WIX 33217, 33231 y 33232 Actualizaciones de la fabricación del producto

ACTUALIZACIÓN DE LA FABRICACIÓN

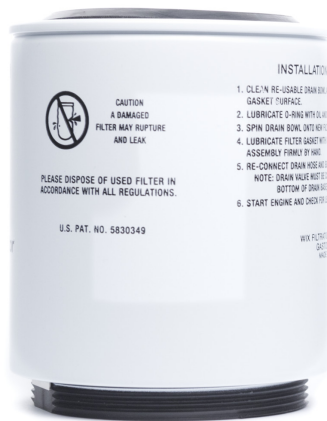
Se han efectuado actualizaciones en la fabricación de estos filtros, resultando en cambios notables en la apariencia. El patrón de flujo desde adentro hacia afuera, del diseño previo, utilizaba una tapa de extremo abierta. El diseño actual tiene un patrón de flujo desde afuera hacia adentro, y utiliza una tapa de extremo cerrada.

Las tapas de extremo inferior de diseño previo (a la izquierda) y actualizado (a la derecha) se muestran en la ilustración. Las instrucciones para la instalación también han sido actualizadas para incluir las marcas internacionales (a la derecha, arriba).

Este cambio es parte de un compromiso continuo con el perfeccionamiento del producto. A pesar de que los diseños parecen diferentes, las versiones previa y nueva son totalmente intercambiables y aptas para usar en todas las aplicaciones recomendadas.
